奉贤区西渡养老院新建工程规划许可证调整公示

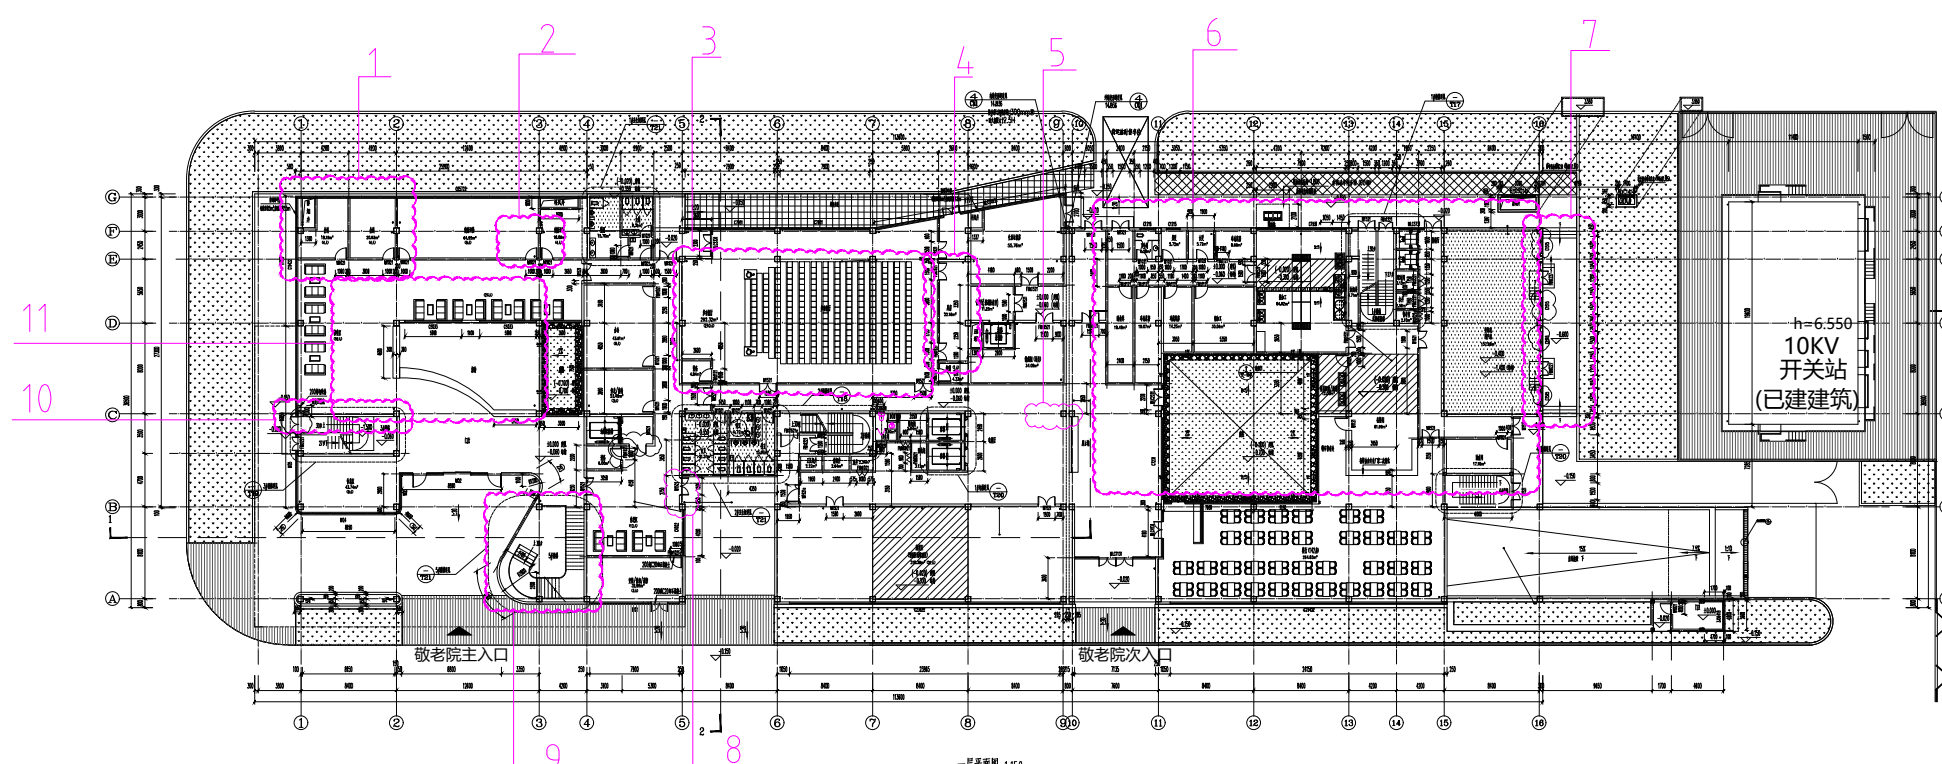
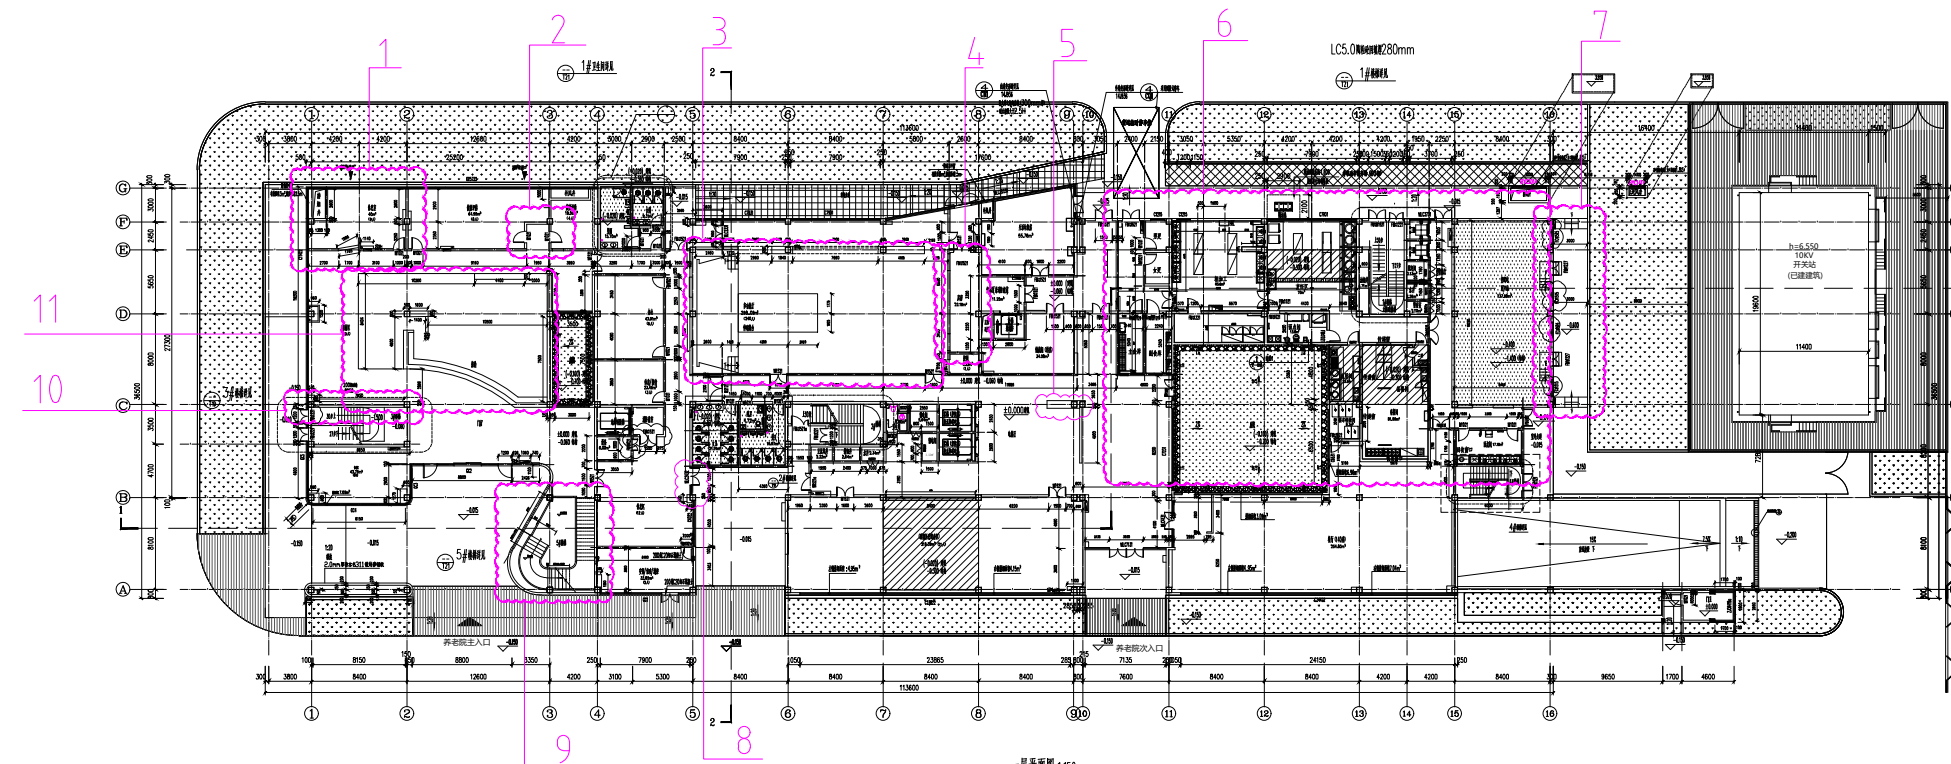
附图4：一层调整（1、原两个会议室合并改为休息室，敲除墙体4330mm；原门洞M1021改为轻钢龙骨隔墙，增加木饰面造型；2、健康评估（8人）更改开门位置，拆除墙体1950mm，新建墙体2150+1800；健康评估（4人）更改门洞位置；3、多功能厅：取消原设备间；增加舞台以及伸缩舞台；原E轴处，增加轻钢龙骨隔墙及木饰面造型；4、原库房两扇FM乙1521门改为轻钢龙骨隔墙，E轴与7-8轴处增加门FM乙1521；5、C轴与8-10轴处增加轻钢龙骨隔墙670mm*3380mm；6、厨房区域整体布局进行调整；7、变电站外原坡道阶梯样式更改，增加坡道做法；8、5轴与B-C轴处原门M1521及墙体改为门联窗MLC2432；9、5#楼梯两边增加轻钢龙骨隔墙，楼梯内侧增加木扶手；楼梯下增加3600mm*1700mm造型墙；10、C轴与1-2轴处增加轻钢龙骨隔墙至梁底；11、接待区：取消D轴与2-3轴处原隔墙及窗，增加500mm*1400mm轻钢龙骨隔墙；增加C-D轴与3轴处7500mm轻钢龙骨隔墙；增加D-E轴与3轴处500mm*3300mm轻钢龙骨隔墙；增加D-E轴与2-3轴500mm*4400mm轻钢龙骨隔墙；原吧台造型深化）
